**【諮問第4号】
区域指定の変更**

見直しの目的等

【⑨石川A】

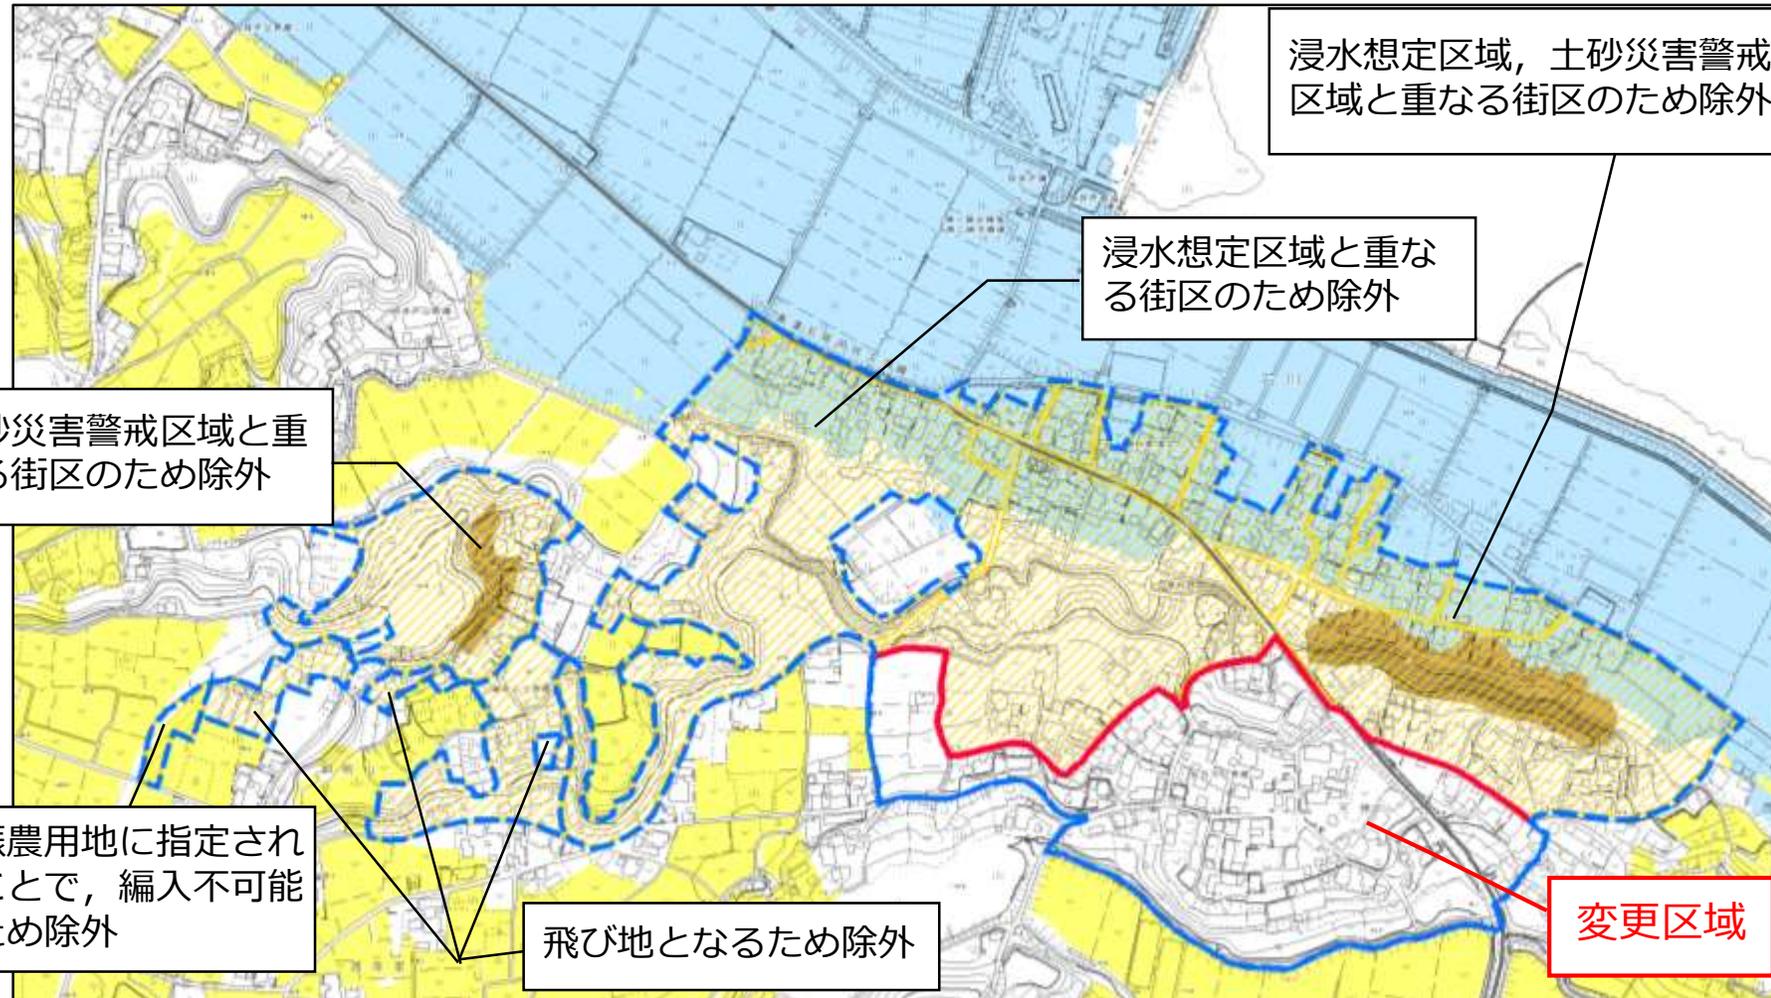
No.	意見の概要	対応
1	<p>⑨石川A地区について、災害区域を除外する際に小さな飛び地の区域が何箇所か残ってしまいます。</p> <p>飛び地も含めて区域を指定するようですが、12号区域の目的である地域コミュニティの維持の視点から考えて、再度区域取りを検討すべきです。</p>	<p>飛び地の区域については、集落の一体性の観点からみて望ましくないため、指定区域から除外を行うこととしました。</p>
2	<p>スマートフォンで石岡市のハザードマップを調べましたが、会議資料の浸水想定区域と異なっているように見えます。</p> <p>市のハザードマップは、線が直線で表示されているように見えますが、正確な情報を示していないのでしょうか。</p>	<p>市ホームページに掲載しているハザードマップは、「洪水ハザードマップ」と「土砂災害ハザードマップ」の2種類があります。</p> <p>洪水ハザードマップでは、浸水想定区域を正確に表示していますが、土砂災害ハザードマップでは、浸水想定区域を直線的・概略的に表示しています。</p> <p>浸水に関する正確な情報については、洪水ハザードマップを参照されるか、直接窓口にてご確認いただくようお願いいたします。</p>

2. 災害区域を除外したことにより, 飛び地になってしまった区域を除外。（㊟石川Aが該当）
